**ITINERARIO PALERMO - AGRIGENTO**

**Lavori di ammodernamento del tratto Palermo - Lercara Friddi, lotto funzionale dal km 14,4 (km 0,0 del lotto 2) compreso il tratto di raccordo della rotatoria Bolognetta, al km 48,0 (km 33,6 del lotto 2 - svincolo Manganaro incluso), compresi i raccordi con le attuali S.S. n. 189 e S.S. n. 121**

## **Report riepilogativo delle Modifiche Tecniche inserite in PV1**

**PROGETTO ESECUTIVO ( OS08 )**

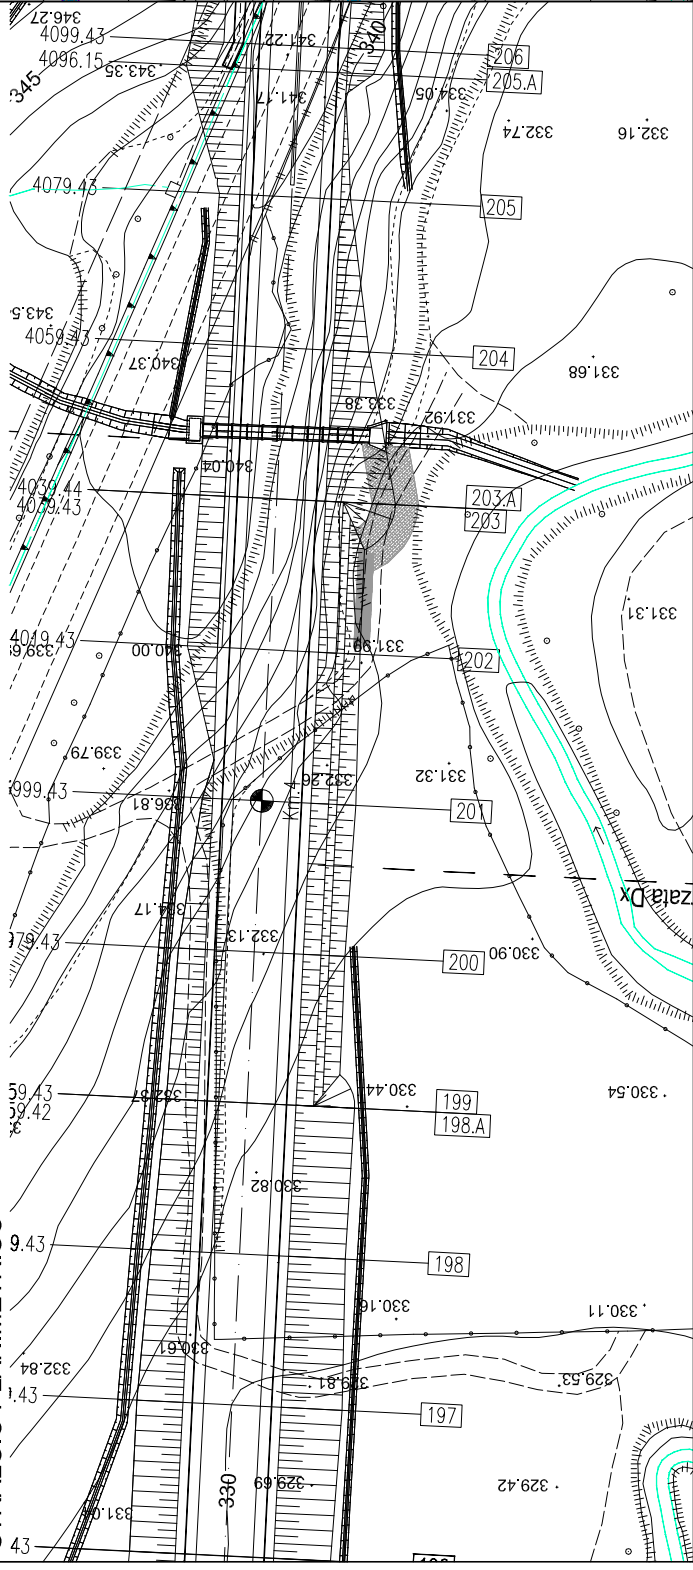
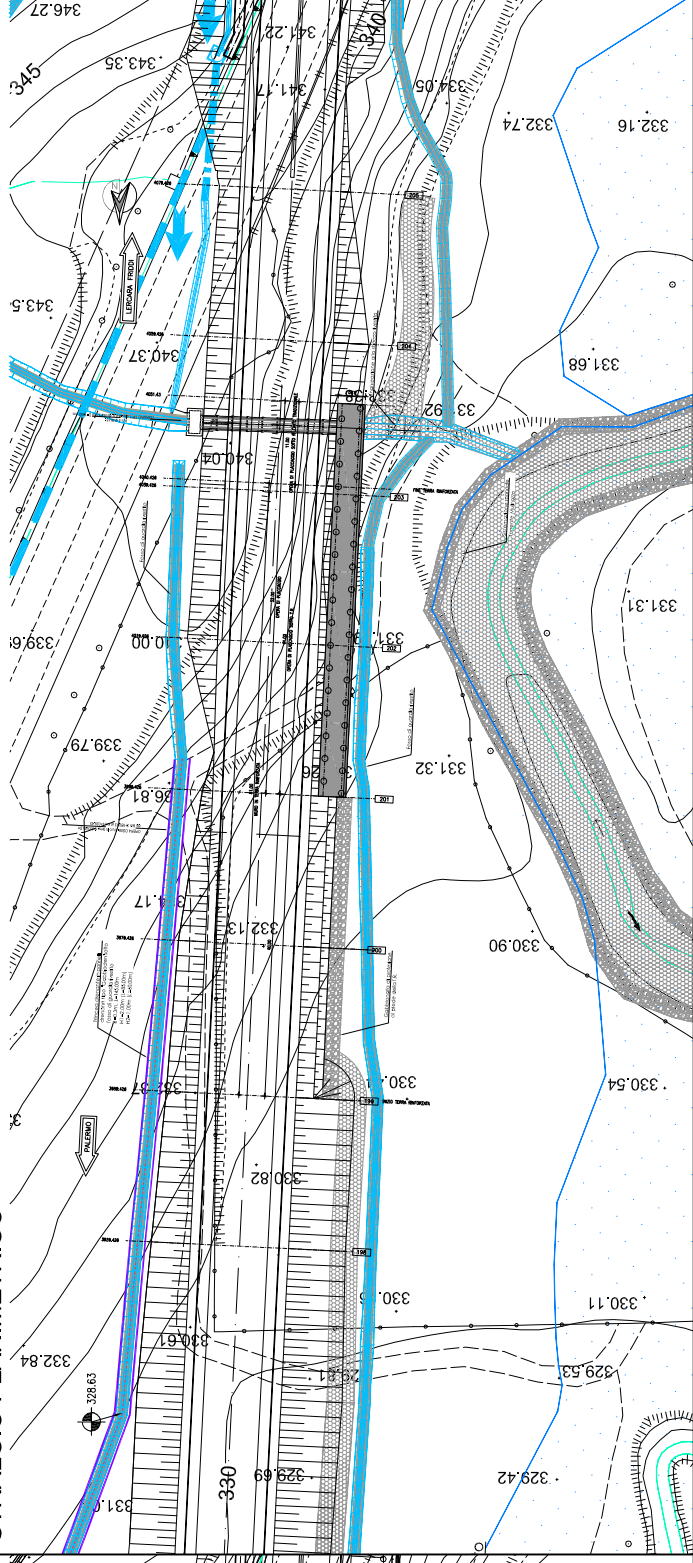
**OGGETTO:** La modifica tecnica n. 132, relativa alle WBS: OS08, AP04, SI19, viene emessa per introdurre degli interventi, ritenuti dal progettista necessari a seguito di un approfondimento del livello di indagine, tramite sopralluoghi e sondaggi nella zona interessata. A valle di tali indagini, si è potuto constatare, infatti, come nelle zone in cui è prevista la realizzazione delle opere in oggetto e nell'intorno delle stesse, sia riscontrabile un evidente mutamento dello stato dei luoghi, rispetto all'originario scenario investigato durante la fase di redazione del PEA e sulla base del quale sono state progettate le opere oggetto di revisione.

In particolare per tutto il tratto in esame, verrà realizzato un approfondimento della bonifica al piede del nuovo rilevato. Nel tratto di maggiore vicinanza dell'ansa del Torrente Mulinazzo si prevede l'inserimento di un'opera antiferrosione ed antiscalzamento, posta al piede del rilevato e costituita da una soletta in c.a. su pali, avente funzione di presidio del rilevato stesso nei confronti dei fenomeni erosivi, e nel rimanente tratto si prevede l'inserimento di gabbionate e/o materassi tipo reno al piede del rilevato, aventi funzione di protezione da eventuali futuri fenomeni di esondazione.

### PROGETTO ESECUTIVO ( OS105)

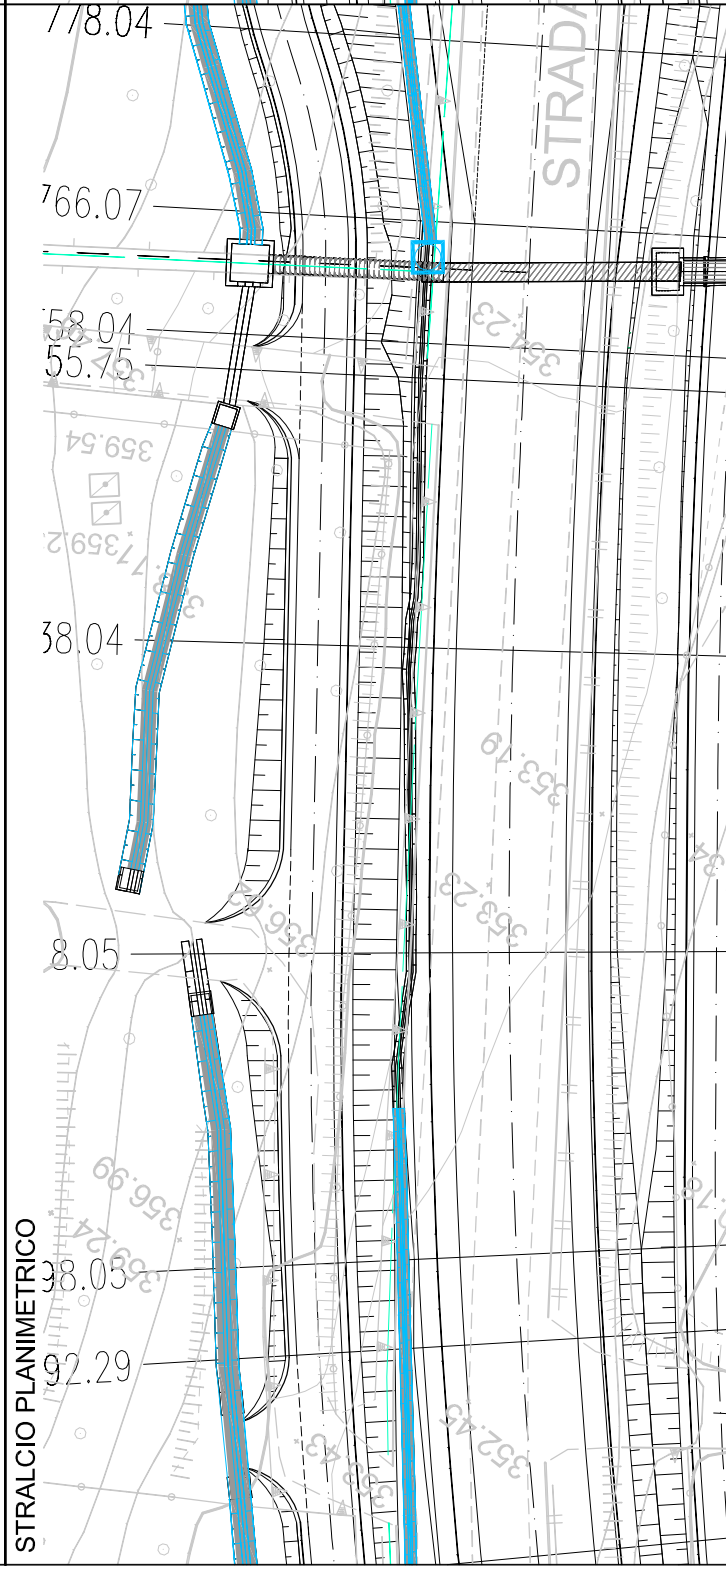
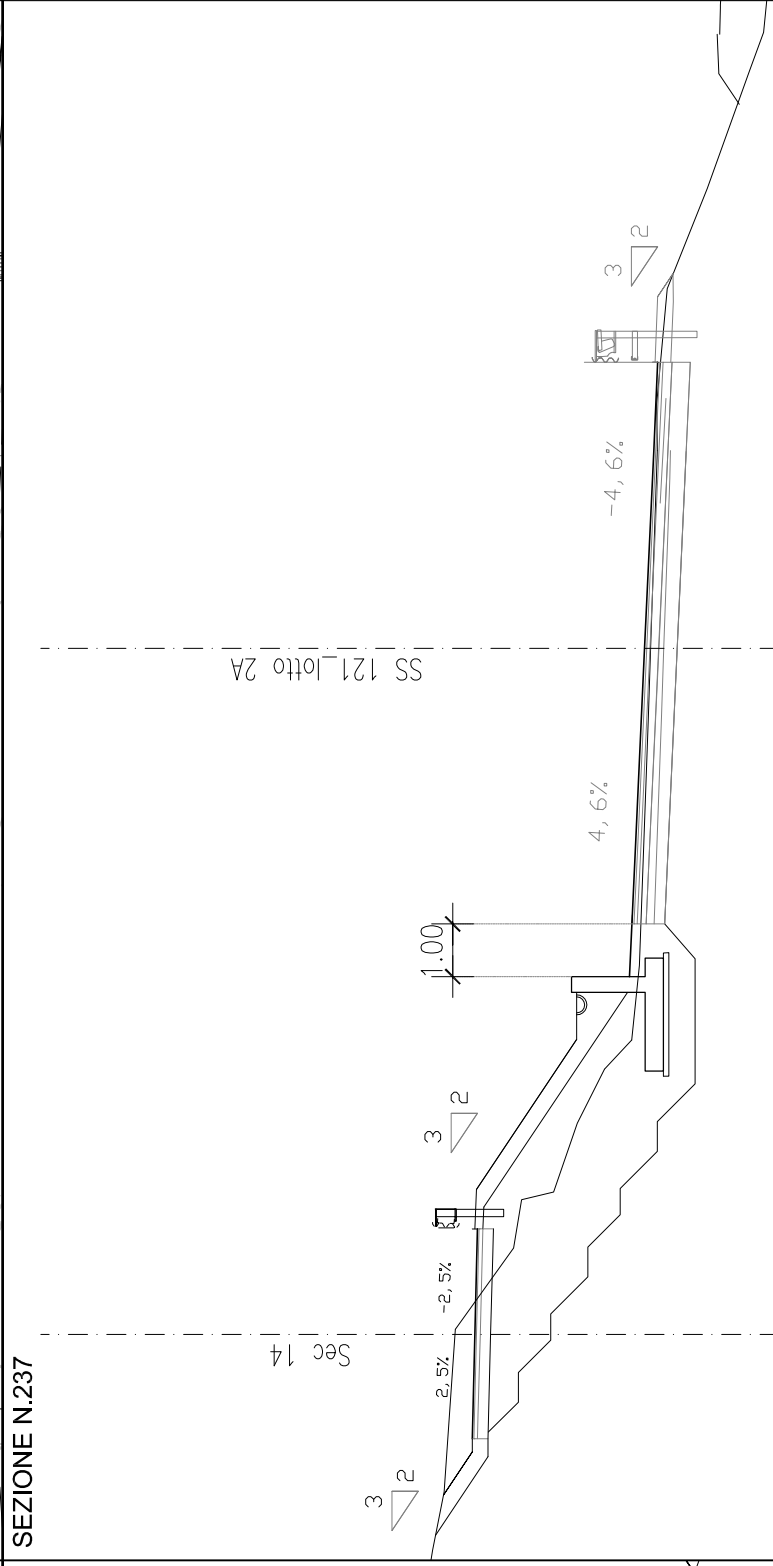
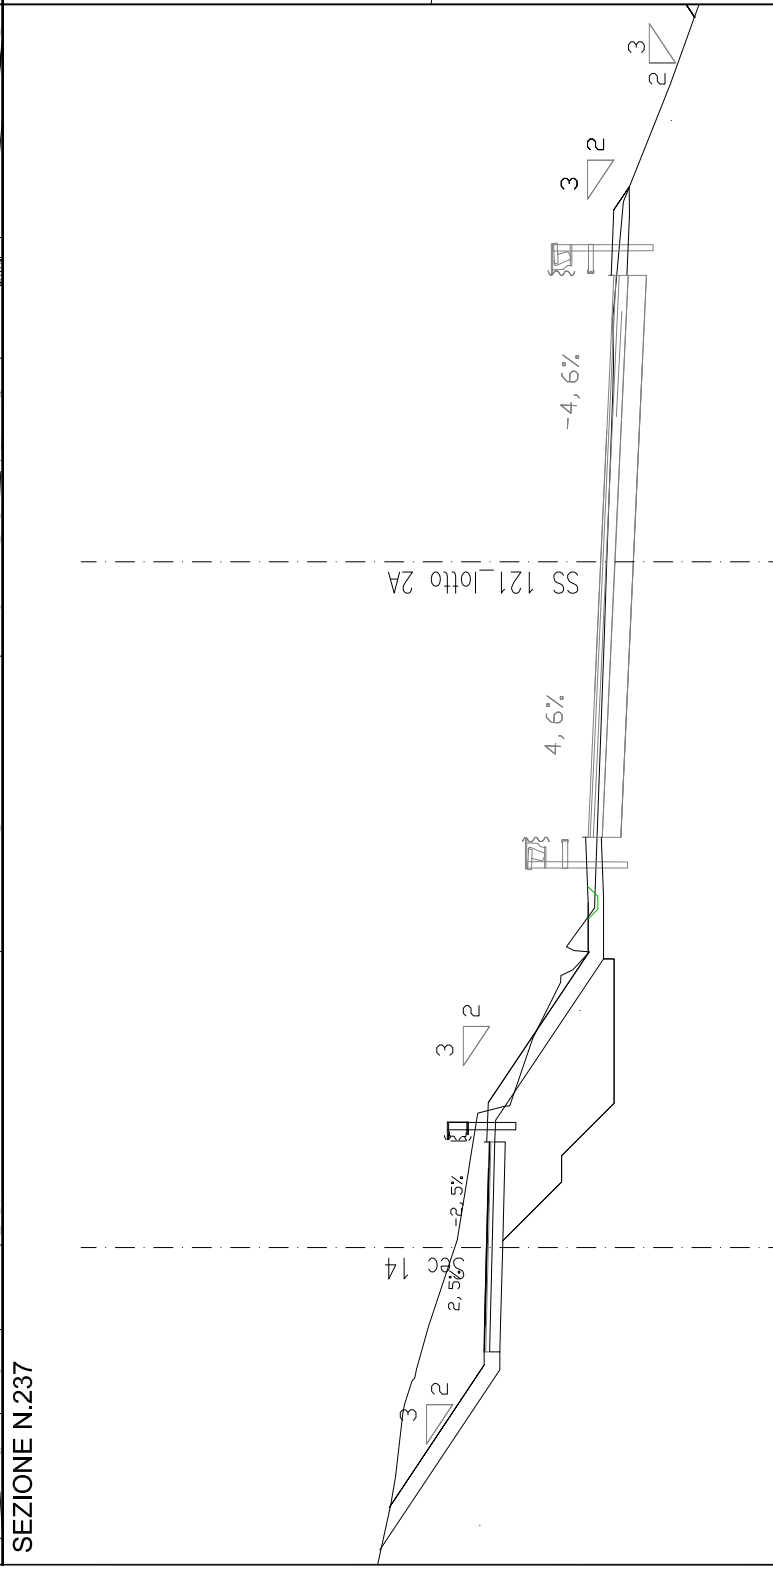
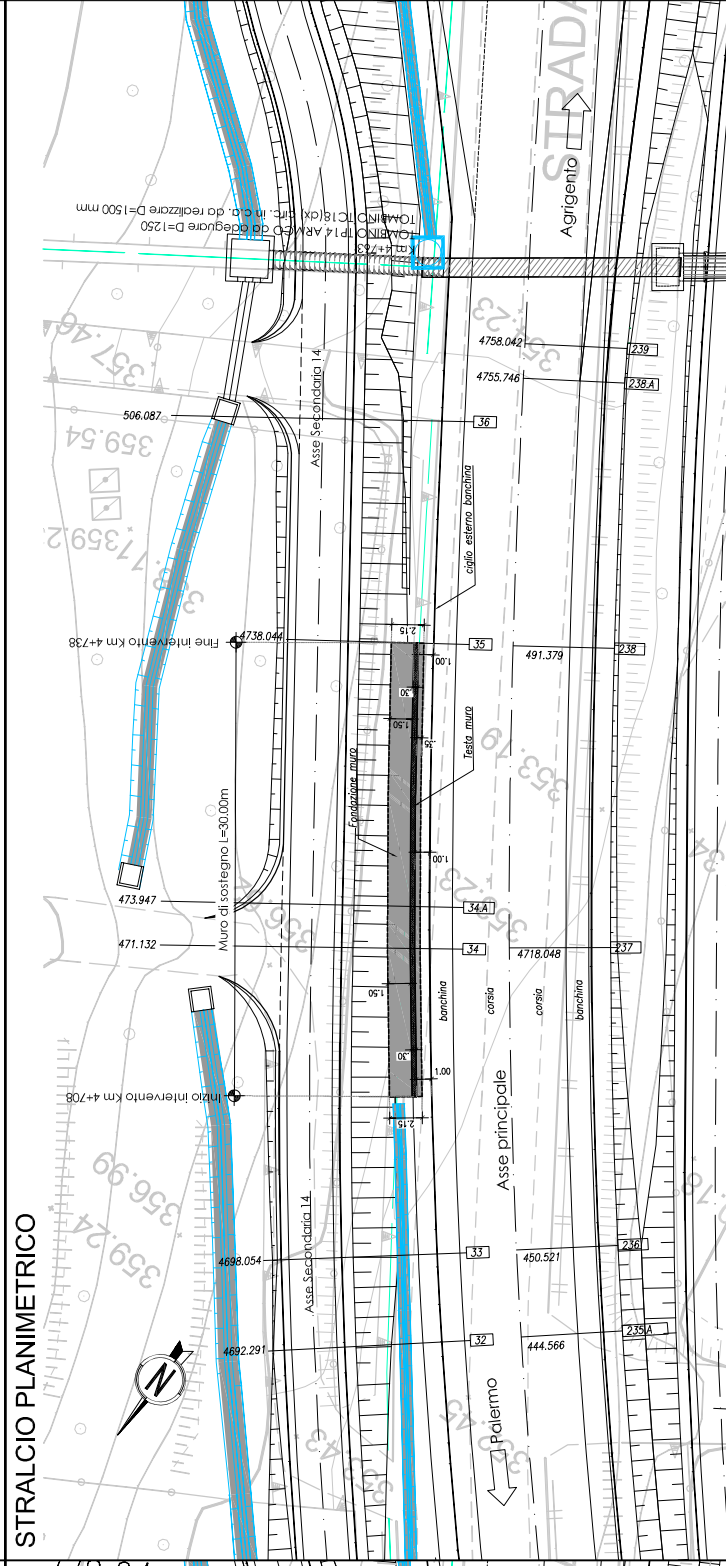
**OGGETTO:** La modifica tecnica n. 134 propone delle piccole variazioni altimetriche alla livelletta della viabilità secondaria 14, rispetto alla configurazione di Progetto Esecutivo, allo scopo di risolvere aspetti puntuali di collegamento tra la stessa viabilità ed alcuni accessi a proprietà private. Per un tratto limitato, in cui lo scostamento altimetrico tra la nuova livelletta e quella di PE è risultato più consistente, è stato previsto un muretto di sottoscarpa per contenere il piede della scarpata della viabilità secondaria, diversamente interferente con la piattaforma dell'asse principale. Il muretto in c.a. in argomento, codificato con la sigla "OS105", ha un'altezza di 1.40 m ed un'estensione di 30 m.
